改善箇所説明図

銘板

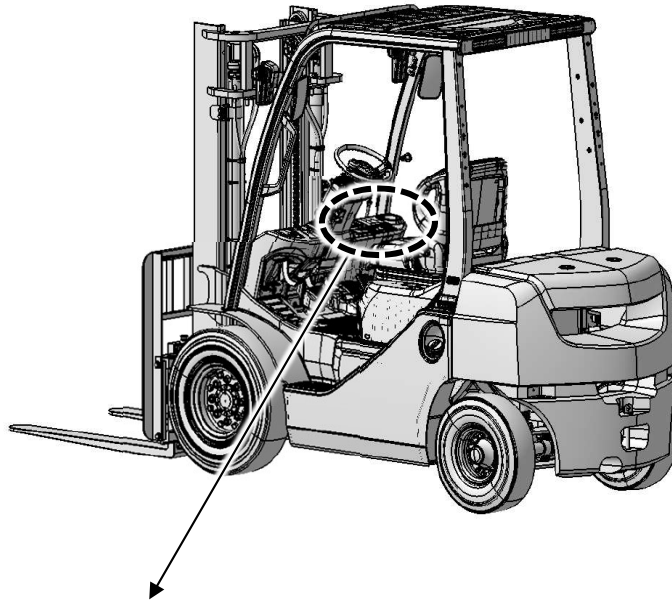
不具合発生箇所

不具合発生箇所

フォークリフトの車両銘板において、銘板打刻用の登録データ作成時の確認が不十分なため、タイヤ空気圧、および許容荷重に設計値と異なった値が打刻されている。そのため、タイヤ空気圧を銘板通りに調整すると、タイヤの負荷率が増加する。また、許容荷重においては、想定を超える荷重の荷を積載するおそれがある。

全車両、正しい値を打刻した銘板に交換する。

識別：銘板の右上にマーキングを追加して識別する
